SOCIETETSHUSET

Halland, Varbergs kommun,
Varbergs stad, Getakärr 3:60.

KULTURMILJÖ HALLAND RAPPORT 2020:53

Antikvarisk konsekvensutredning.

Blivande utseende på nordostfasad, Yngve Lundh arkitekt AB, 2020-06-25. Till höger detalj av entrépartiet.

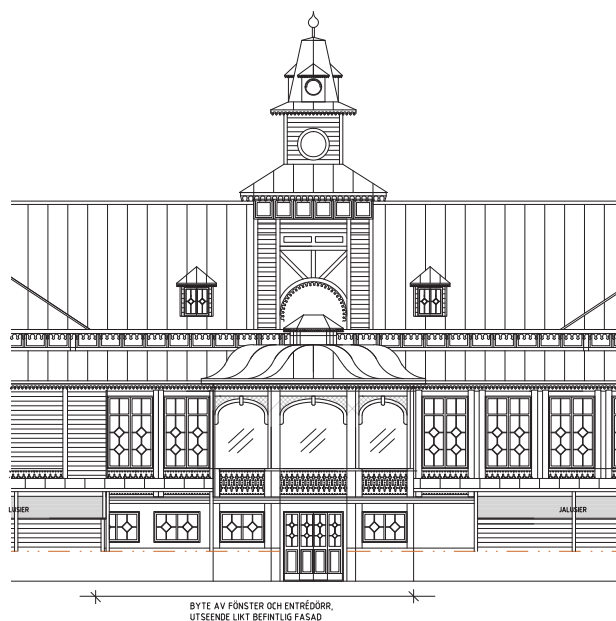
Dörrar och fönster avses bytas till mer anpassade. Även fönster vid sidan av den utskjutande verandan avses bytas.

Dörrpartiet in till de nybyggda offentliga toaletterna i södra delen av byggnaden, kan stå som förebild.

- Nya dörrar och fönster i källarplanet bör få ett utförande väl anpassat till byggnadens äldre/ursprungliga stil. De bör tillverkas i trä i en stil som ansluter till övre planen i byggnaden. Nytillverkade fönster bör följa en enhetlig linje vad gäller proportioner, stil, materialval. Detta utförande kan sedan användas vid framtida utbyte av övriga fönster i källarplanet.

Blivande utseende källarplan och sektion för lokalanpassningen inne i byggnaden. Yngve Lundh arkitekt AB, 2020-06-25.

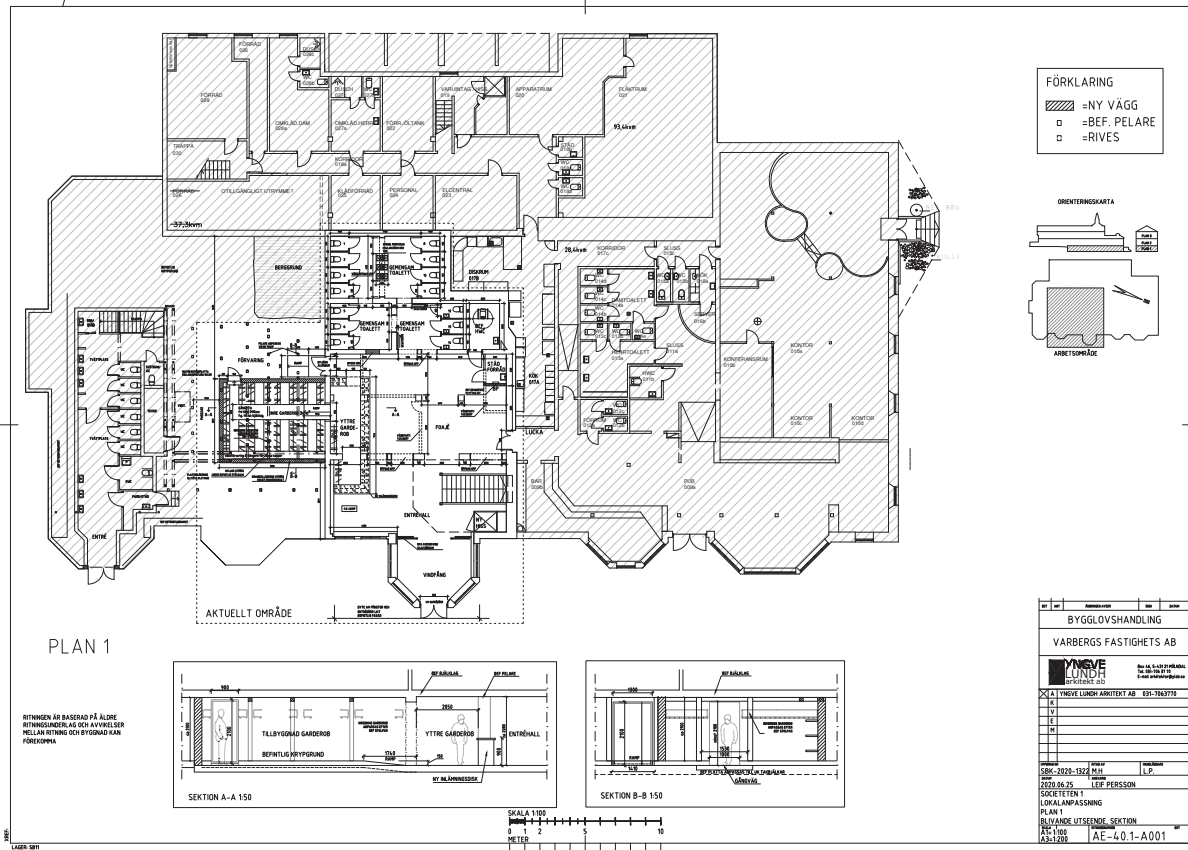
Inne i entréhallen är trappan upp till restaurangen det som är av kulturhistoriskt intresse. Den påverkas dock inte av ändringarna.

Garderoben skjuter idag ut i entréhallen som ett rum i rummet. Alla ytskikt och väggar är sentida.

Dörrarna in till toaletterna har idag ett undanskymt läge bakom garderoben.

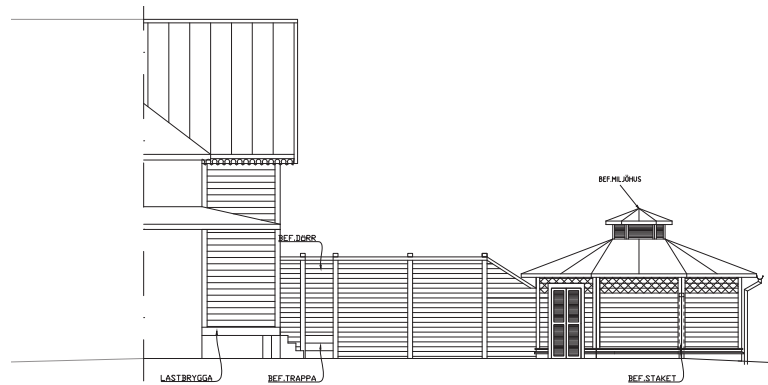
Utrymmet med lastkaj och soprum är sedan några år avgränsat av plank mot vägen längs vallgraven.

Det nya soprummet avses byggas vid planket mellan huvudbyggnaden och sophuset från 1999.

Lastkajen byggdes om 1999 och har en väl anpassad utformning till Societetshusets karaktär.
